リタール製品 仕様変更のお知らせ

対象製品	ウォール型クーリングユニット SK3303. xxx/3361. xxx	
変更時期	2011年05月製造分より随時変更	
変更理由	下部プラスチックルーバーの固定部品との干渉を確実に避けるため

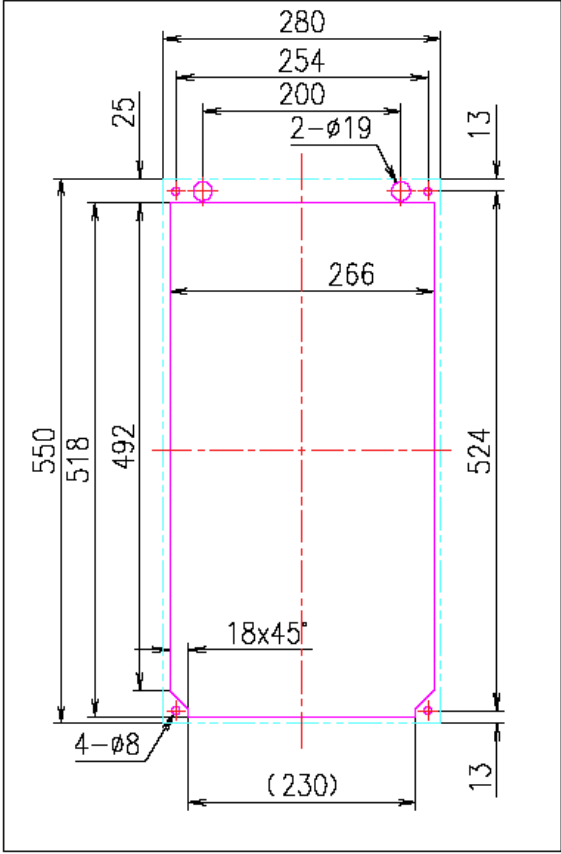
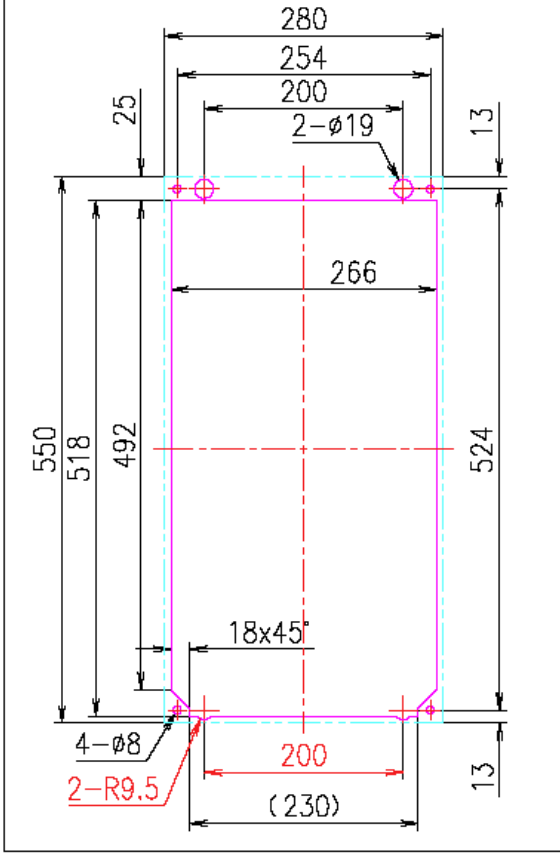
変更内容	・全埋め込み取付のカットアウト変更 (2-R9.5の加工の追加)
<div style="display: flex; justify-content: space-around; align-items: center;"> <div style="text-align: center;">  <p>旧仕様</p> </div> <div style="text-align: center;">  <p>新仕様</p> </div> </div>	
注意事項	<p>対象製品の全埋め込み取付のパネルカットアウトを行なう場合、上記の新 取付用カットアウト寸法にて加工を行なって下さい。または、製品付属の加工用テンプレートに従って下さい。</p> <p>！弊社総合カタログ32 1278ページの指示とは異なりますのでご注意ください。 ！弊社温度管理システム32 134ページの指示とは異なりますのでご注意ください。</p>
その他	・仕様変更による、価格の変更はございません。
社内管理 Rev	R0 : Initial release : 01/Jun/2011 : ECN No.12662
